上海市杨浦区定海社区N090602单元控制性详细规划H4街坊（YP-08-11风貌保护街坊）、江湾历史文化风貌区保护规划010街坊、中原社区N091001单元控制性详细规划C街坊、长白社区N090702单元控制性详细规划S2街坊 局部调整

公众参与规划草案

组织编制单位：杨浦区规划和自然资源局
 规划编制单位：上海市上规院城市规划设计有限公司

C街坊主要调整内容

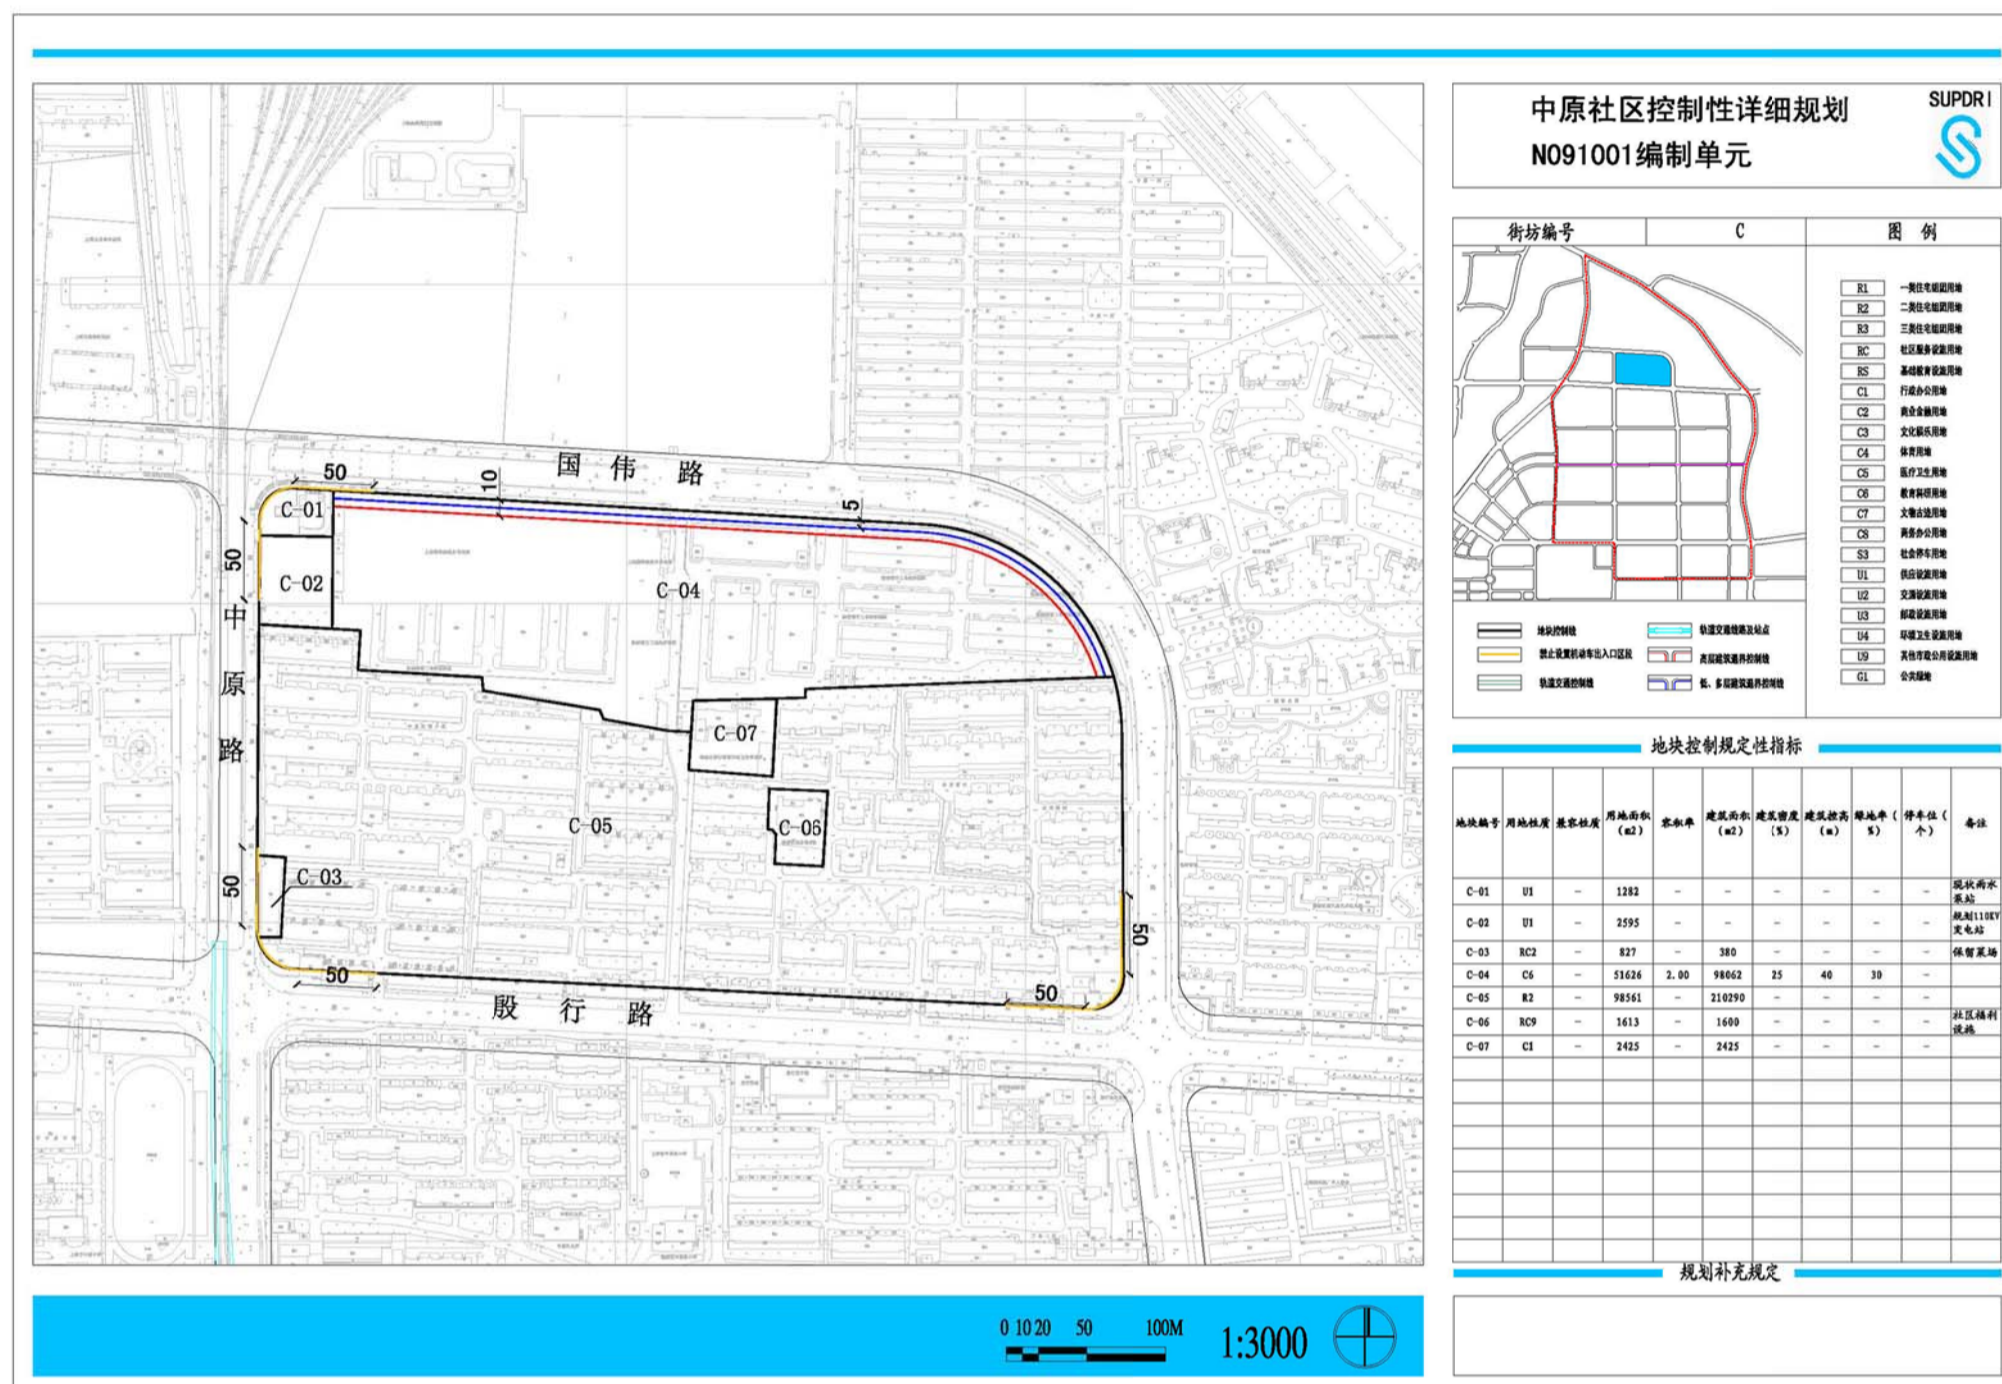
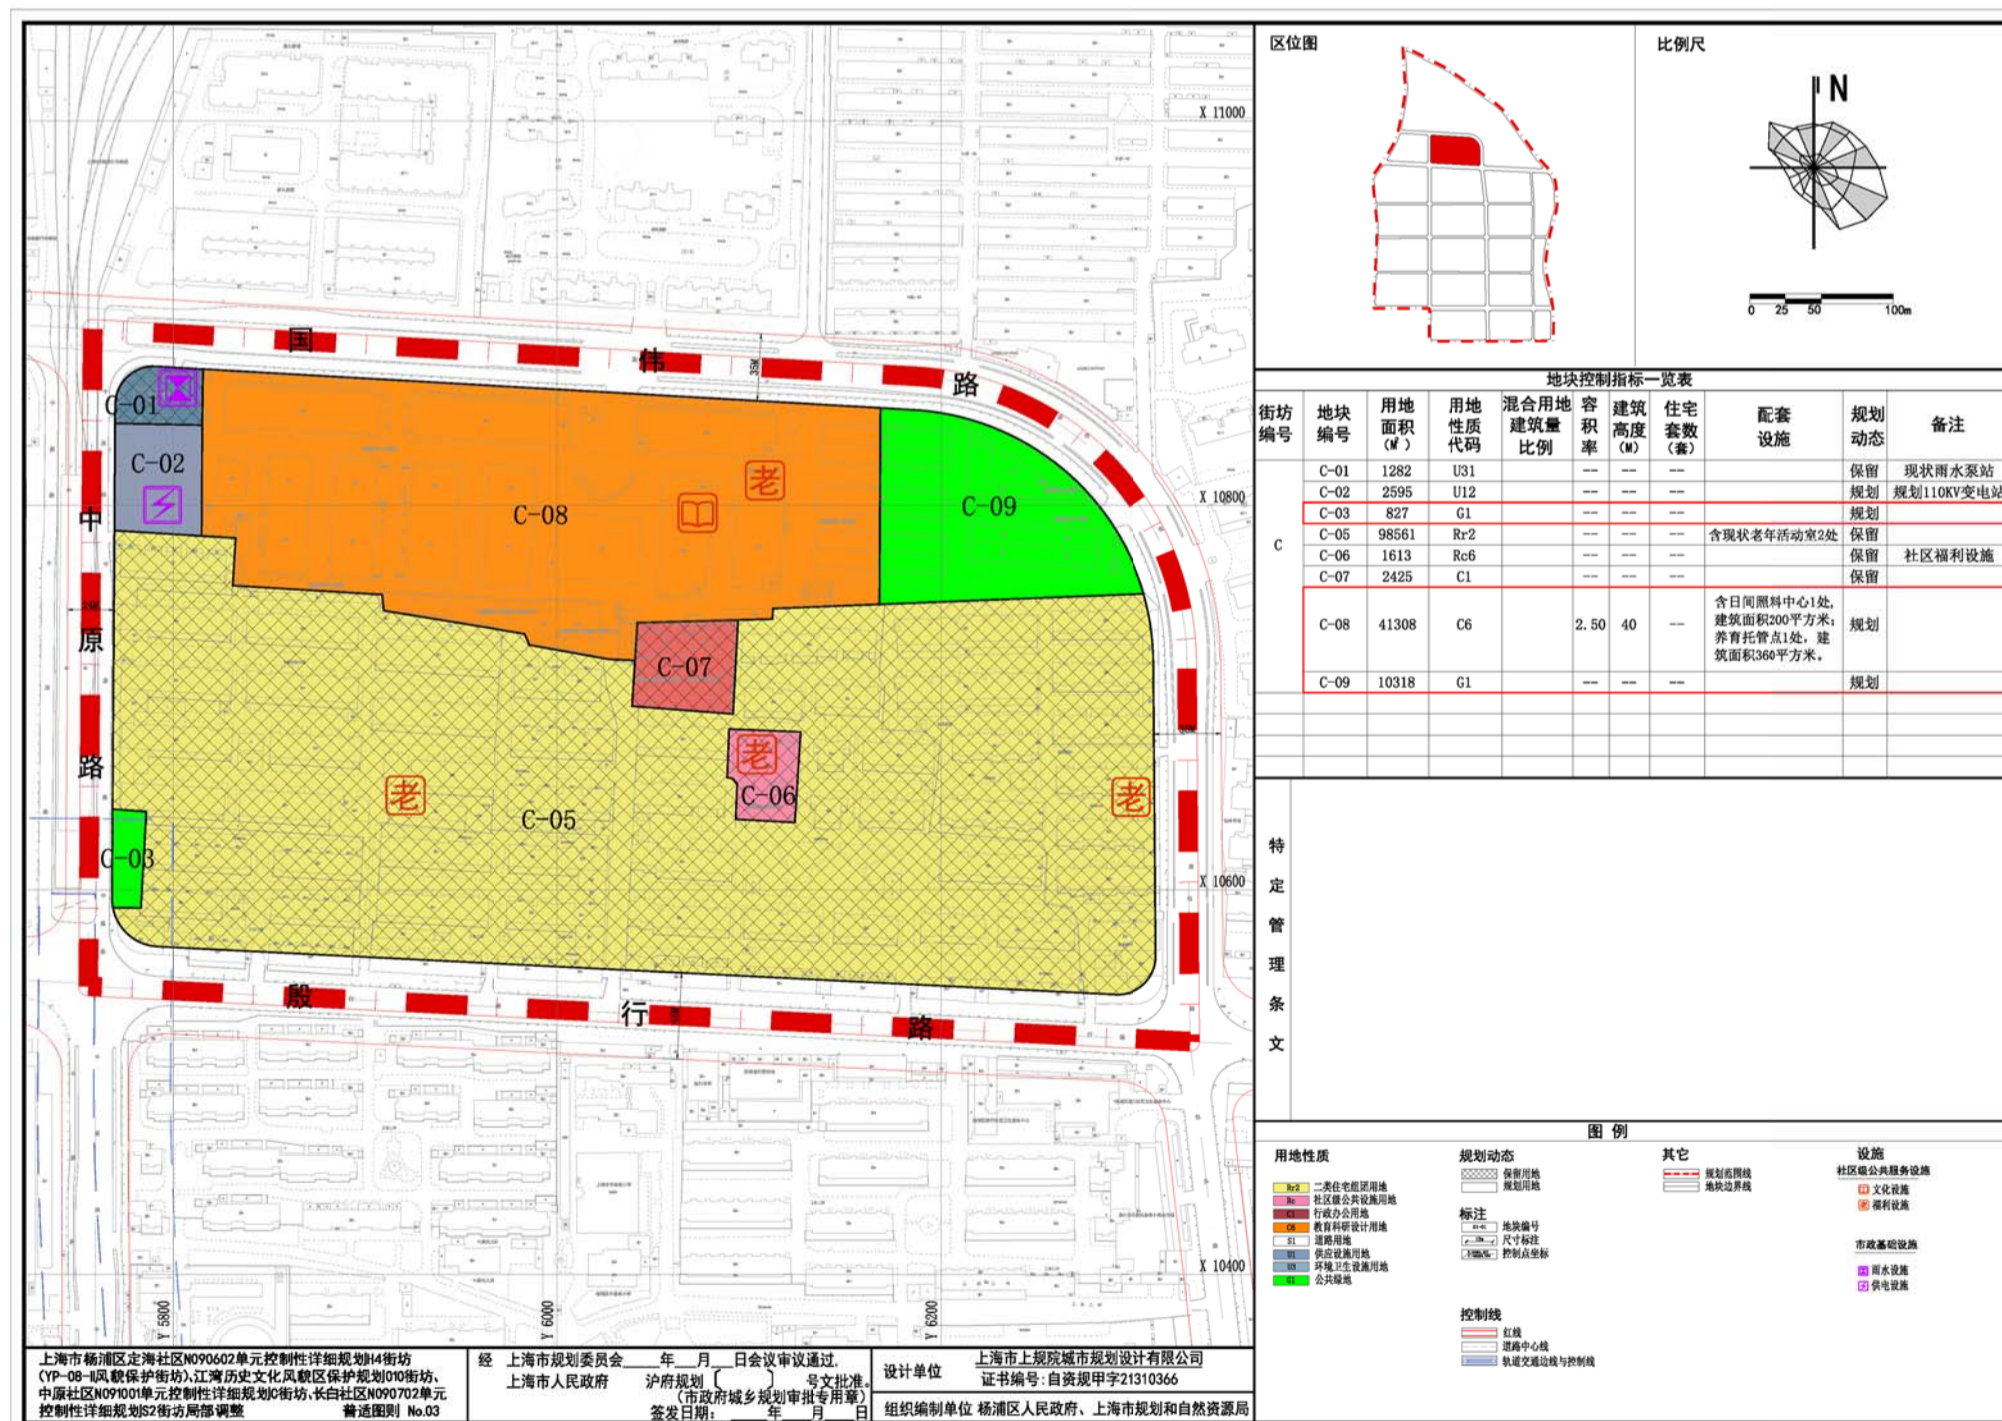
减少C街坊内规划教育科研设计用地面积，相应扩大规划公共绿地面积；将社区商业用地（C-03）调整为公共绿地。调整后，街坊内规划教育科研设计用地（C-08）用地面积为41308m²，比原规划减少10318m²，社区商业用地面积减少827m²，公共绿地面积相应增加11145m²。规划教育科研设计用地的建筑面积与原规划一致，由于用地面积减少，容积率相应调整为2.5；地块建筑限高40米，与原规划一致；地块内配建1处日间照料中心（建筑面积200m²）和1处养育托管点（建筑面积360m²）。

S2街坊主要调整内容

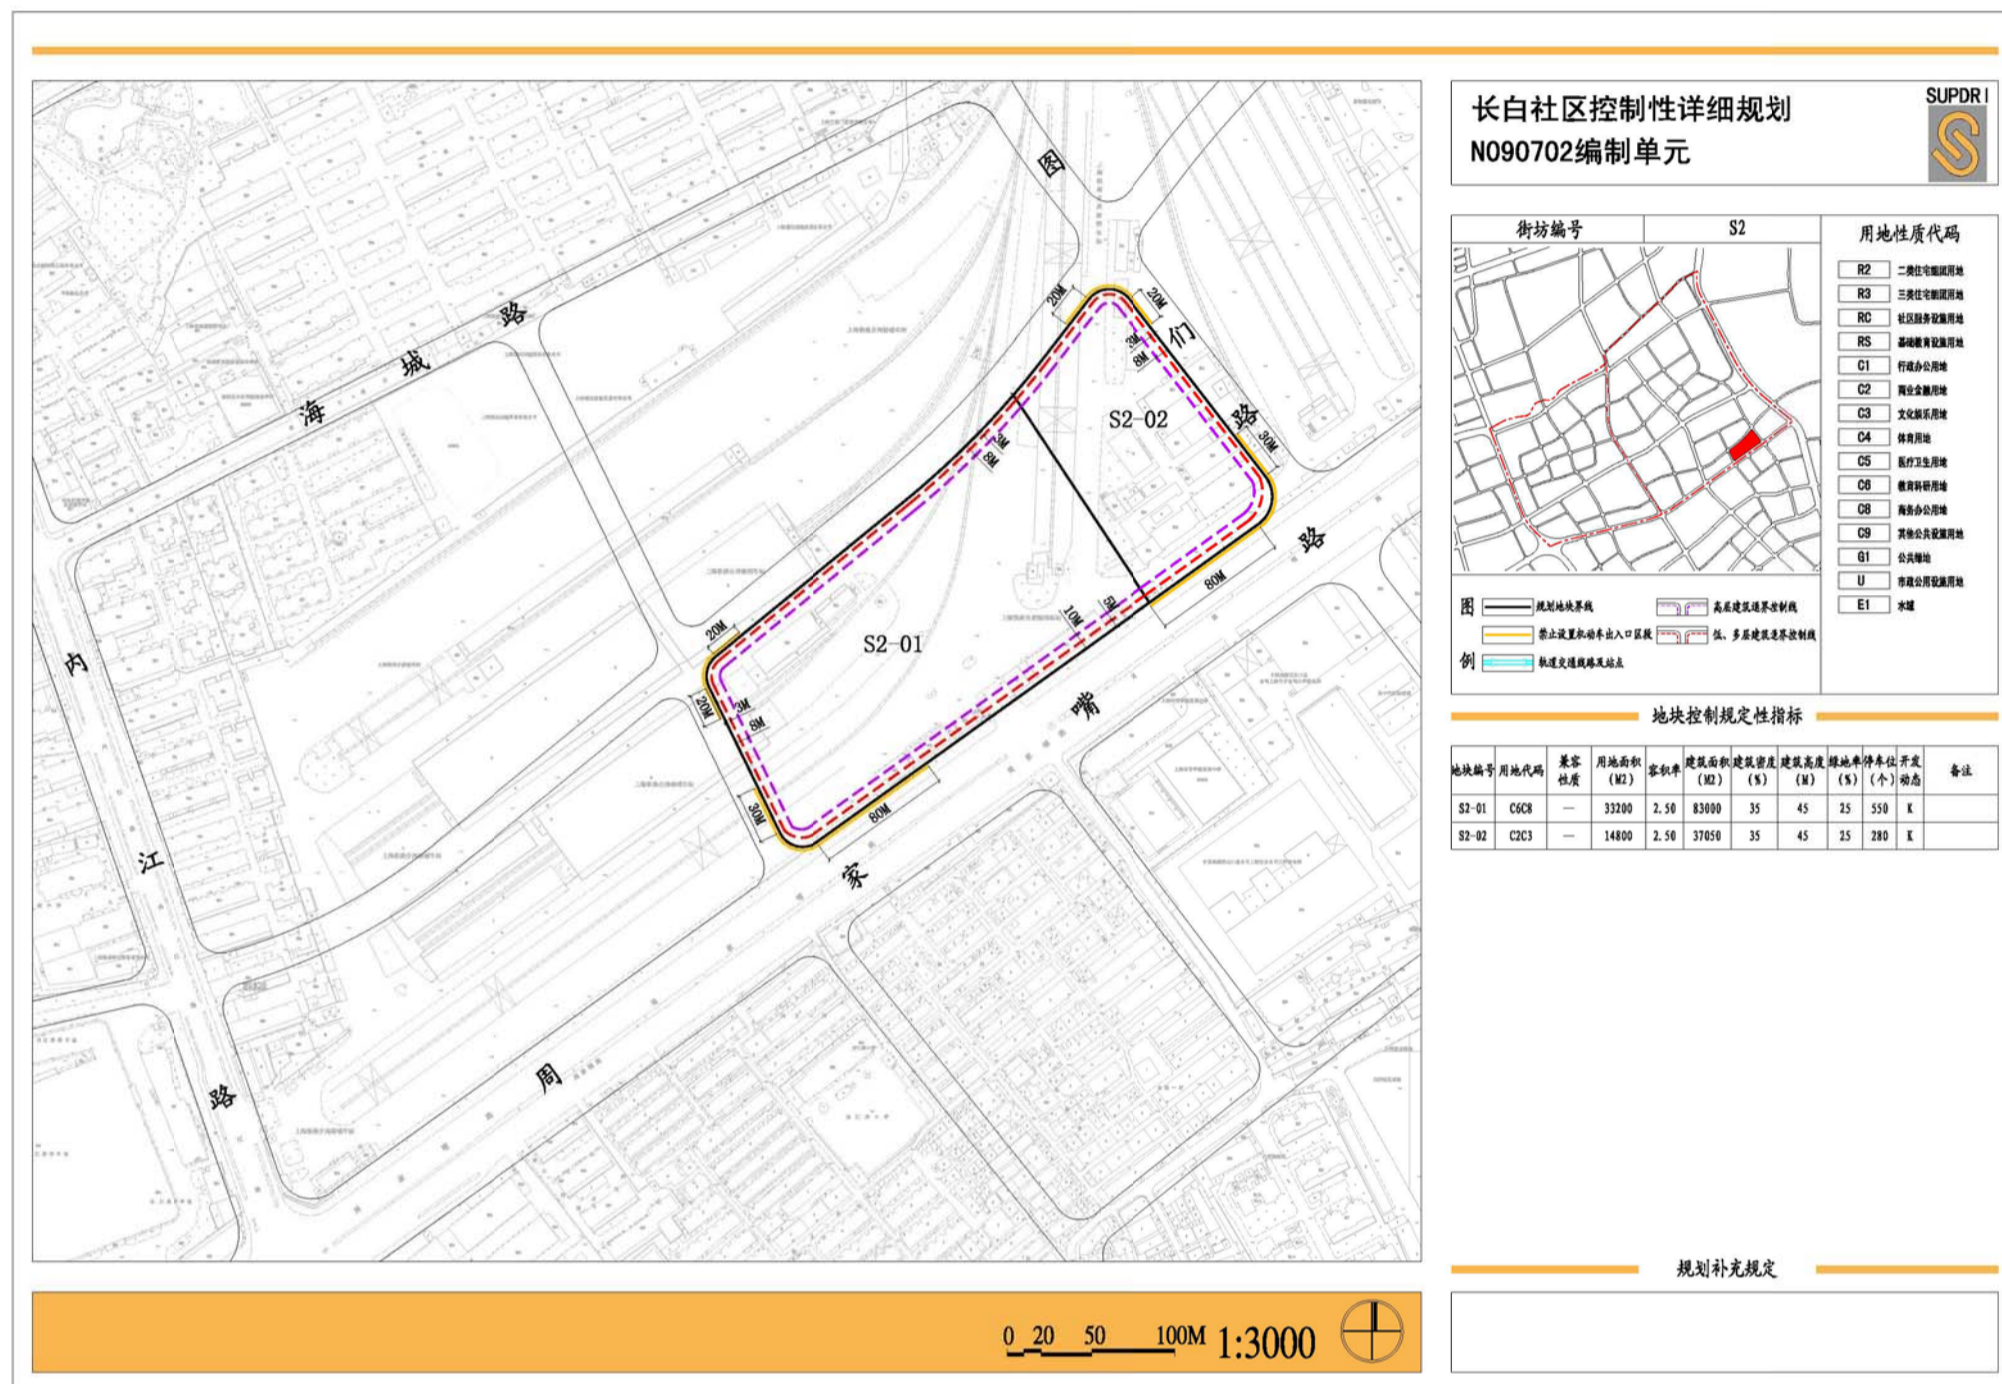
沿周家嘴路增加一条带状规划公共绿地，用地面积3093m²；街坊内规划教育科研设计和商办（S2-03）、商业和文化（S2-04）混合用地面积相应减少3093m²。两个地块建筑面积均与原规划一致，因此相应调整地块容积率，S2-03调整至2.68、S2-04地块调整至2.65。地块建筑限高均为45米，与原规划一致。
